⑥三陸沿岸道路 宮古～田老間 みやこ たろう ルート及び出入口の位置(1/2)

⑦三陸沿岸道路 田老～岩泉間 ルート及び出入口の位置

たのはたみなみ おかんよう
⑧三陸沿岸道路 田野畑南～尾肝要間 ルート及び出入り口の位置

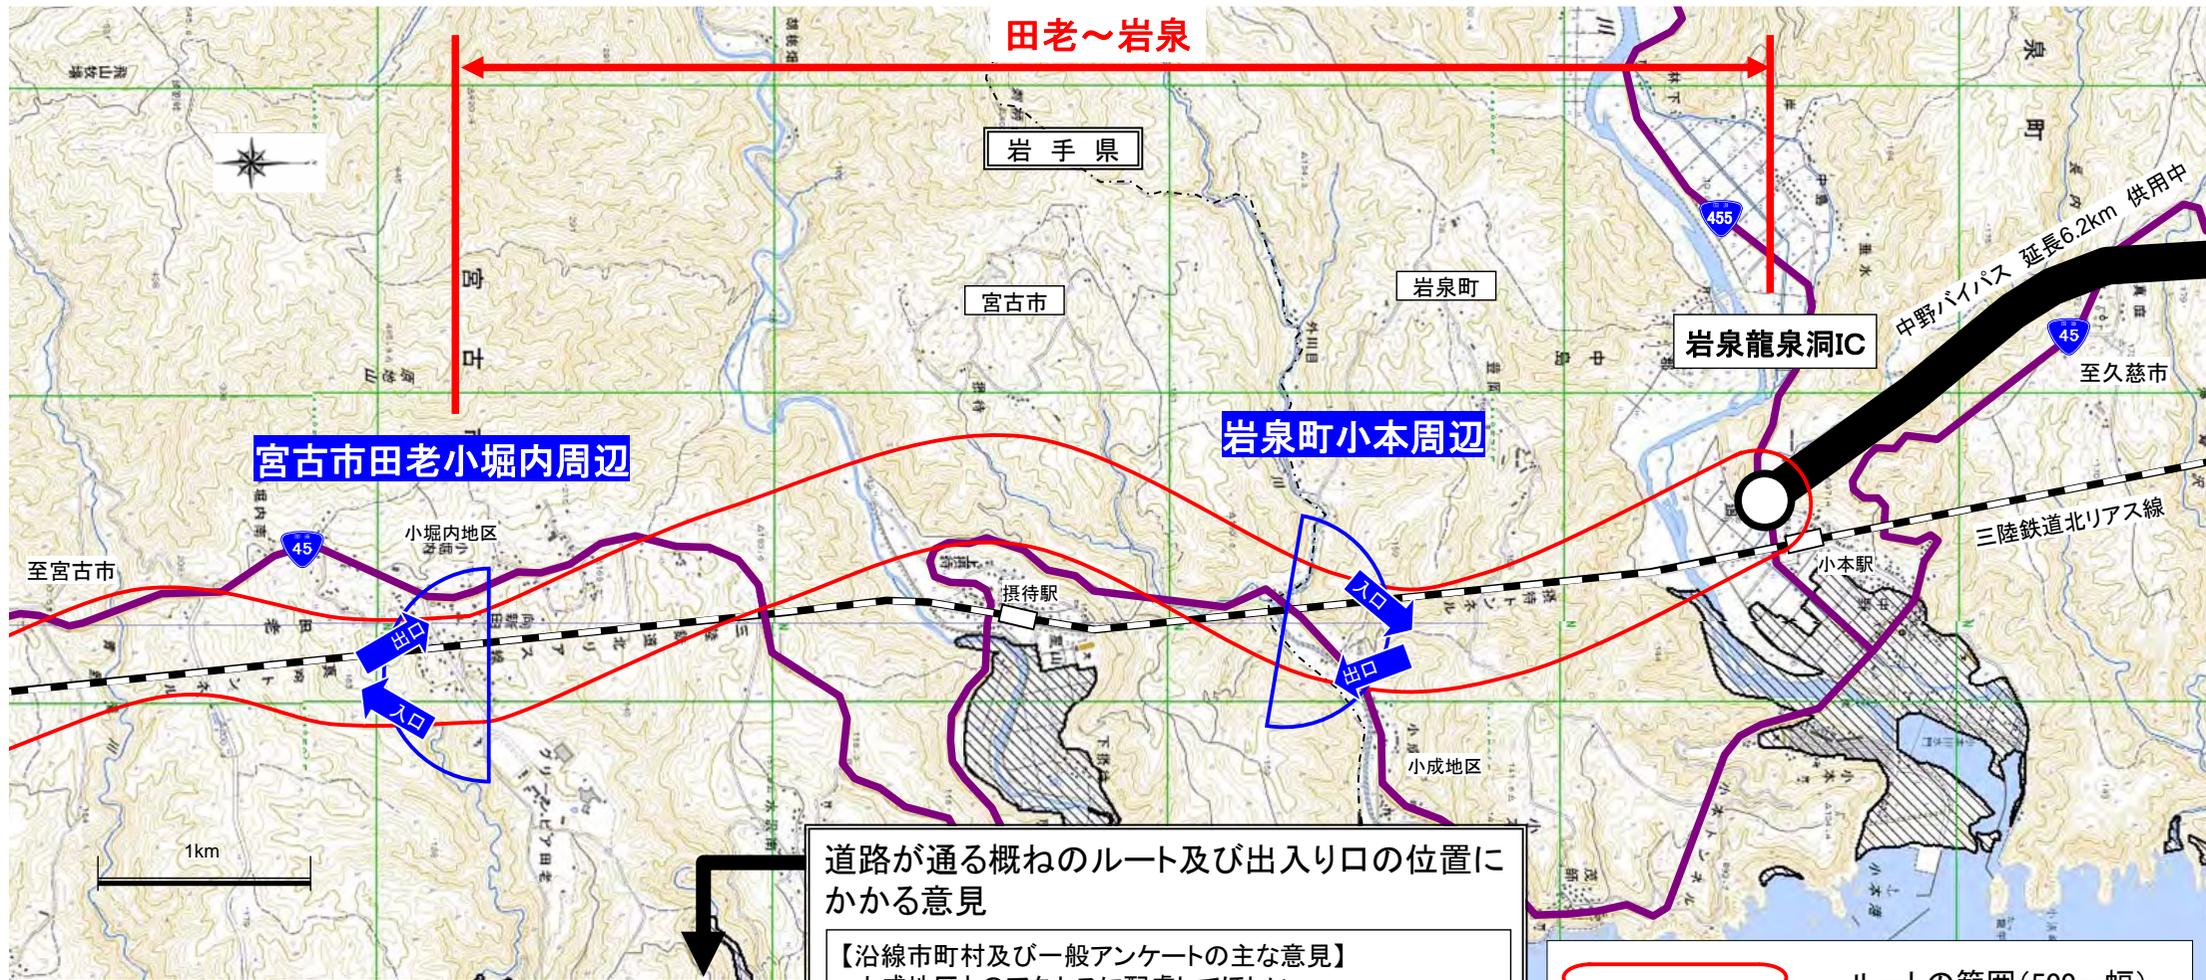
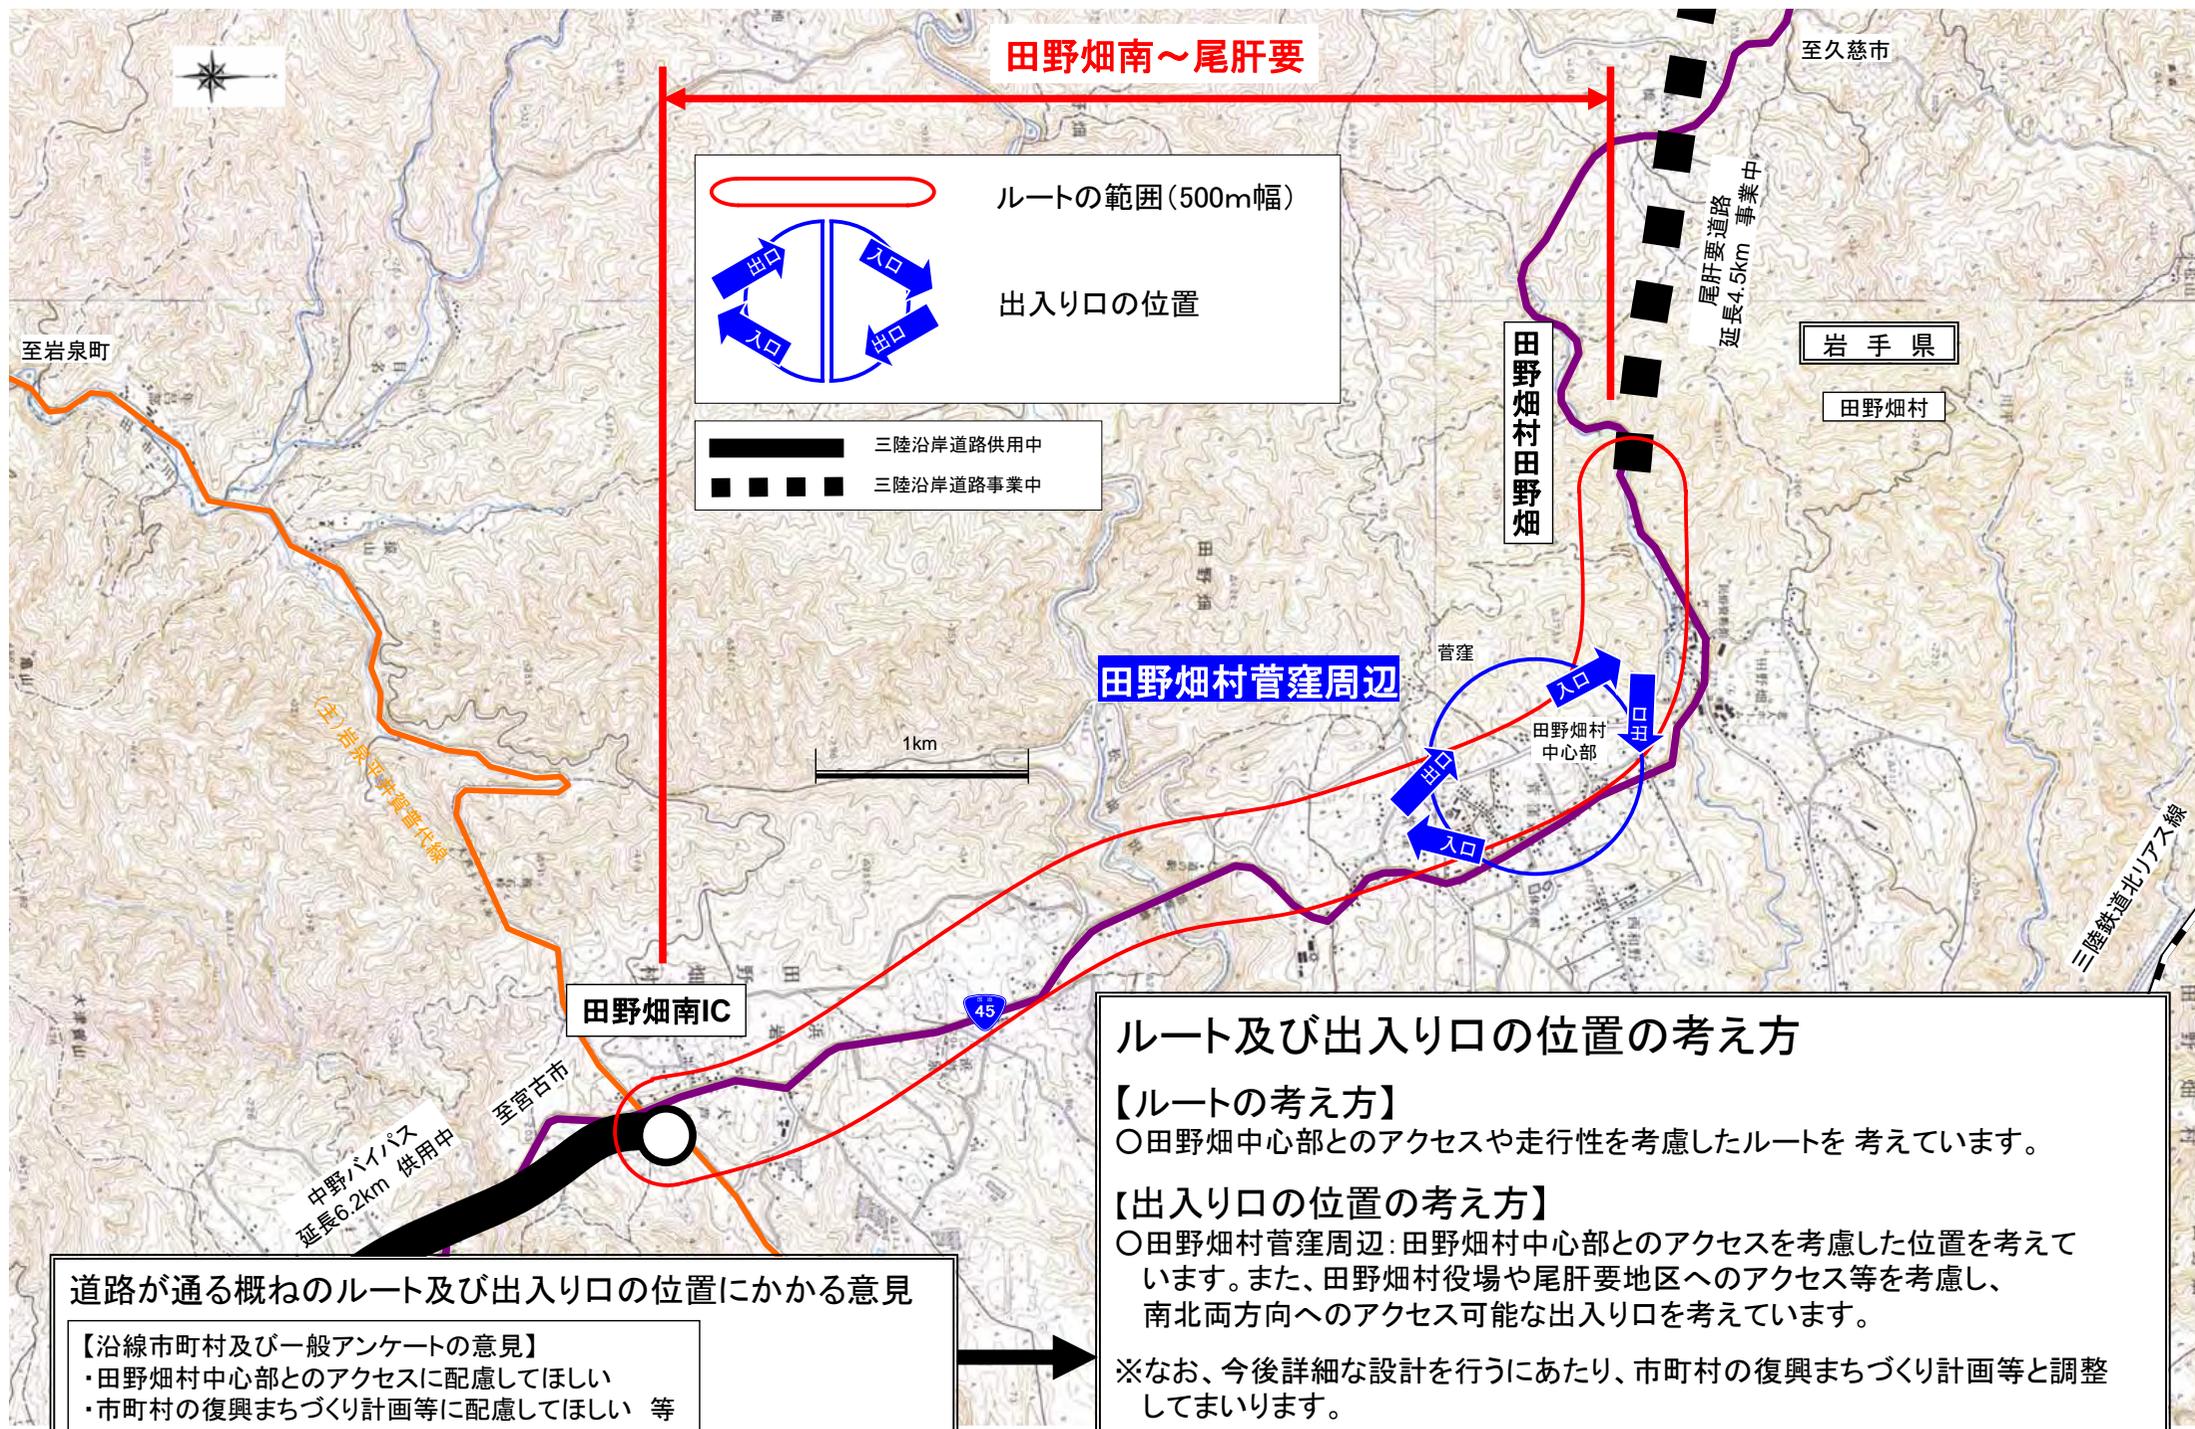
- 【沿線市町村及び一般アンケートの主な意見】
- ・小成地区とのアクセスに配慮してほしい
 - ・津波浸水区域を回避してほしい
 - ・緊急避難路について、必要に応じて設置を検討してほしい
 - ・市町村の復興まちづくり計画等に配慮してほしい 等

○津波浸水域を極力回避したルートを考えています。

○宮古市田老小堀内周辺：小堀内地区とのアクセスを考慮した位置を考えています。また、コスト縮減や早期整備を図る観点から、現地の交通利用状況や岩泉町小本周辺に検討している出入口との補完性を考慮し、南方向へのアクセスが可能な出入口を考えています。

○岩泉町小本周辺：小成地区とのアクセスを考慮した位置を考えています。また、宮古市田老小堀内周辺に検討している出入口との補完性を考慮し、北方向へのアクセスが可能な出入口を考えています。
